Additif 126 – Règlement ONU n° 127

Révision 4 – Amendement 1

Complément 1 à la série 04 d'amendements au Règlement – Date d'entrée en vigueur : 5 janvier 2024

Prescriptions uniformes relatives à l'homologation des véhicules à moteur en ce qui concerne la sécurité des piétons

Figure 12
Zone d'impact du pare-brise

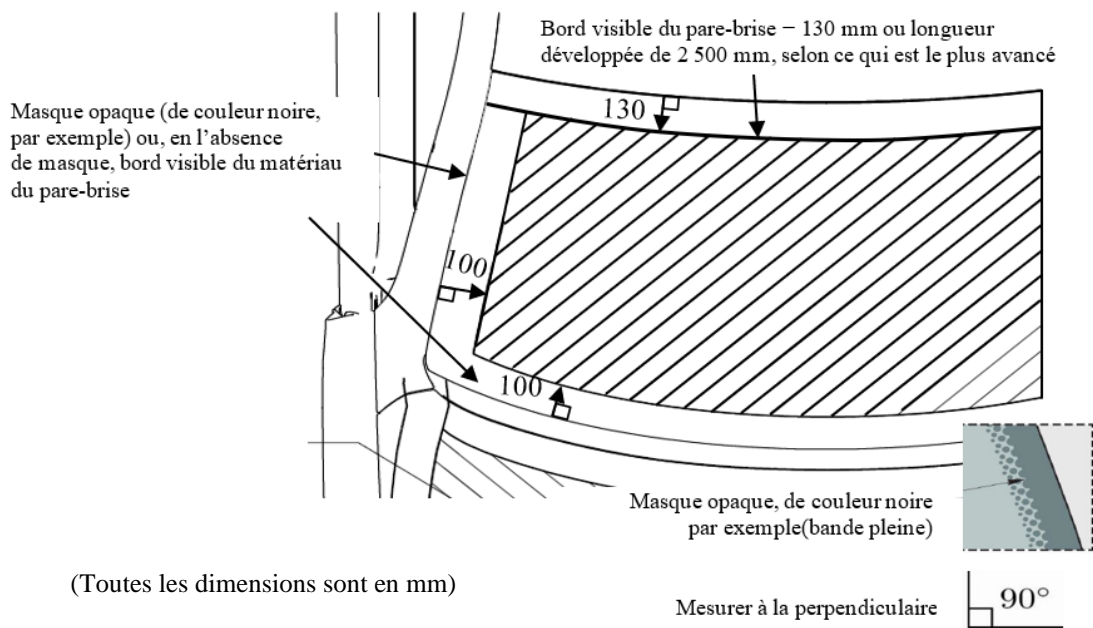
Paragraphe 2.44, ajouter les figures 12 et 13 et lire :

- « 2.44 “Zone d’impact du pare-brise”, une zone située sur la face externe du pare-brise, délimitée (voir fig. 12) :
- a) Vers l’avant, par une ligne située à 100 mm en arrière du masque opaque du pare-brise. En l’absence de masque opaque, la ligne se mesure à partir du bord avant visible du matériau du pare-brise ;
 - b) Vers l’arrière, par une longueur développée de 2 500 mm ou par une ligne située à 130 mm en avant du bord arrière visible du matériau du pare-brise si celui-ci est situé plus en avant dans une position latérale donnée ;
 - c) Sur les côtés, par une ligne située à 100 mm à l’intérieur du masque opaque du pare-brise. En l’absence de masque opaque, la ligne se mesure à partir du bord latéral visible du matériau du pare-brise.

Pour les alinéas a) et c), la distance de 100 mm doit être mesurée au moyen d’un mètre ruban plaqué sur la surface extérieure du véhicule à un angle de 90° avec la tangente à la limite du masque opaque ou, en l’absence de masque opaque, à partir du bord visible.

Pour l’alinéa b), la distance de 130 mm doit être mesurée au moyen d’un mètre ruban plaqué sur la surface extérieure du véhicule à un angle de 90° avec la tangente au bord arrière visible du pare-brise.

Figure 13
Définition du coin supérieur en utilisant la distance la plus courte

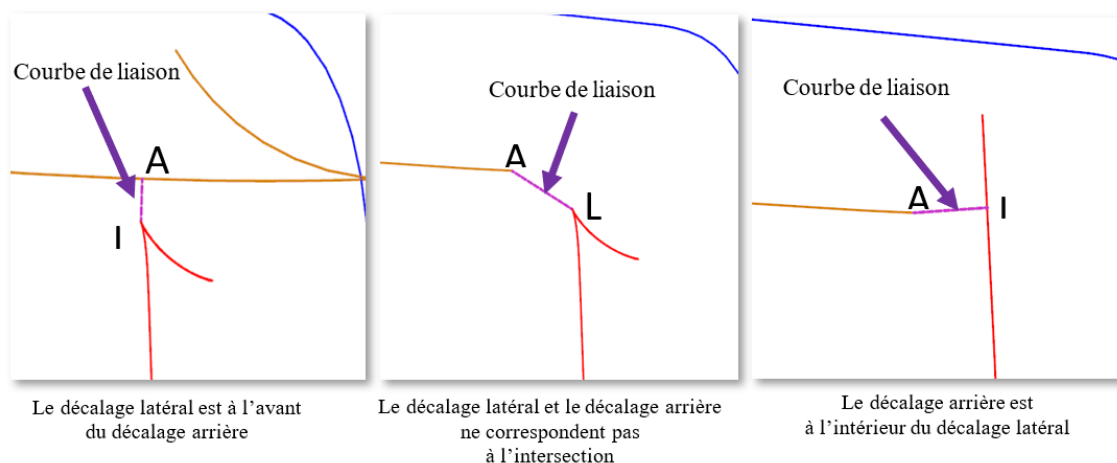
En fonction de la configuration, s'il n'y a pas d'intersection entre les lignes définies aux alinéas b) et c), ce qui donne une zone d'impact sans délimitations, le marquage doit être modifié en utilisant la distance la plus courte pour délimiter ladite zone d'impact (voir fig. 13).

Figure 15
Cas particulier dû à l'absence
de « point P » unique

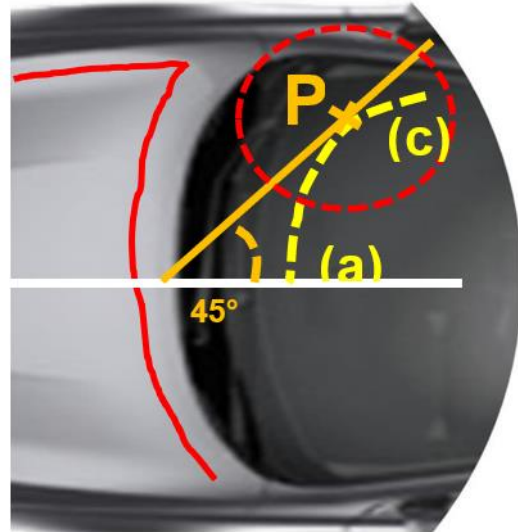
Paragraphe 2.45, ajouter les figures 14 et 15 et lire :

En l'absence de point P unique à l'intersection des lignes définies aux alinéas a) et c) du paragraphe 2.44, le point P est défini par le premier contact d'un plan vertical coupant le plan médian longitudinal vertical du véhicule à un angle de 45° avec la transition a) – c) de la limite de la zone d'impact du pare-brise, comme indiqué à la figure 15.

Figure 16
Graphique et formule du critère relatif à l'â-coup

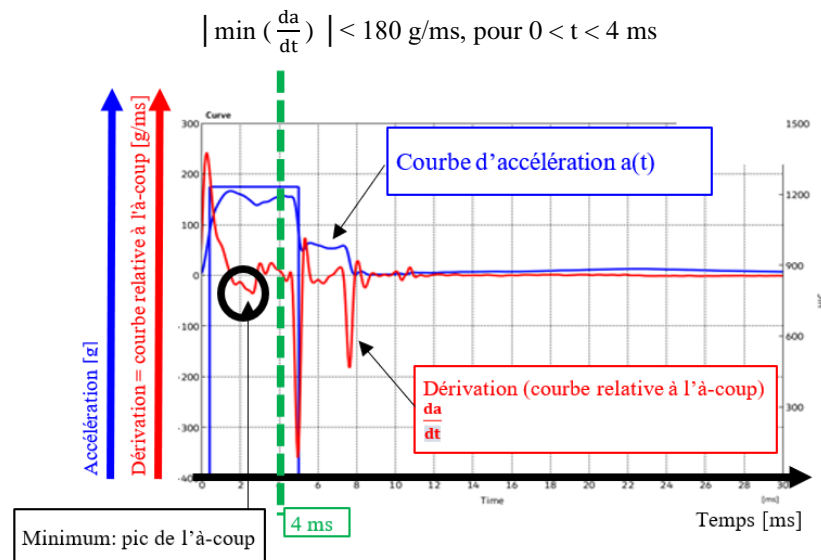
Paragraphe 2.48, ajouter la figure 16 et lire :

« 2.48 "Résistance atypique du pare-brise à la fracture", toute situation dans laquelle un choc de la tête factice contre le pare-brise entraîne au moins l'un des cas suivants :

- a) La valeur absolue de la valeur minimale de la dérivée de l'accélération de la tête factice par rapport au temps est inférieure à 180 g/ms pendant les 4 premières millisecondes qui suivent le choc initial de la tête factice contre le pare-brise, comme indiqué à la figure 16 ; ou,
